3. Beantwoording vragen brandweer

In het beoordelingsrapport van de brandweer zijn enkele punten benoemd die als niet voldaan zijn aangemerkt. Hieronder wordt ingegaan op de betreffende aspecten en wordt toegelicht op welke wijze deze zijn aangepast/aangevuld in de stukken.

Afbeelding 4: inrichtingsplan

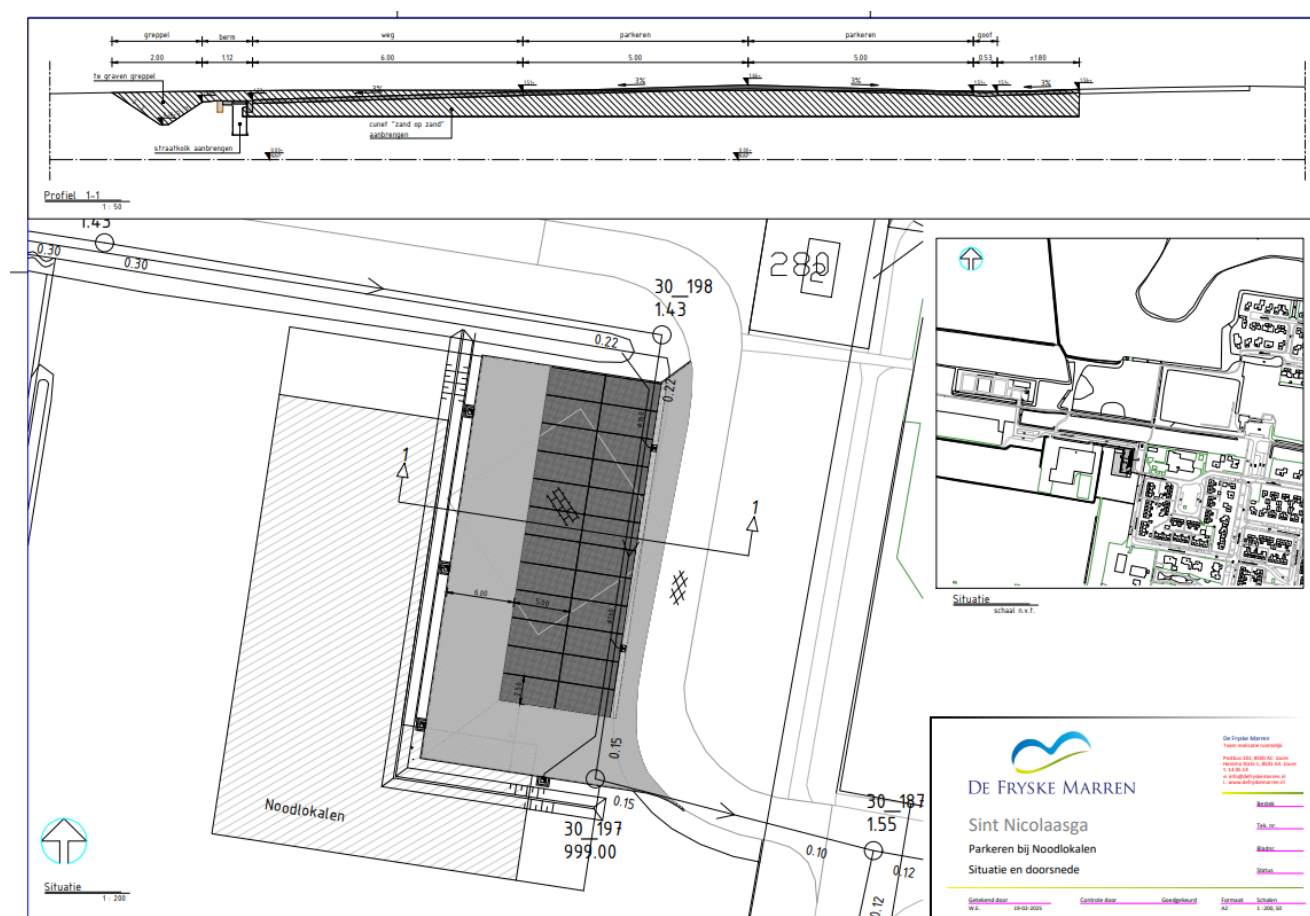
U heeft verzocht om een inrichtingsplan van het terrein, inclusief de situering van de verharding, parkeerplaatsen, fietsenstallingen en erfafscheiding. In afbeelding 4 is een schematische weergave opgenomen van het terrein, waarin de nieuwe indeling in overleg met de gemeente is vastgesteld.

Naast het inrichtingsplan zoals weergegeven in afbeelding 4 is als bijlage tevens het document *250219-elzvie-voorstel parkeren tijdelijke school* bijgevoegd. Tijdens een eerder overleg met de gemeente is besproken dat het terrein, zodra de noodlokalen worden verwijderd, zal worden omgevormd tot parkeerplaatsen. De gemeente neemt hierbij zowel de grondwerkzaamheden ten behoeve van de plaatsing van de noodlokalen als de werkzaamheden voor de inrichting van de parkeerplaatsen voor haar rekening.
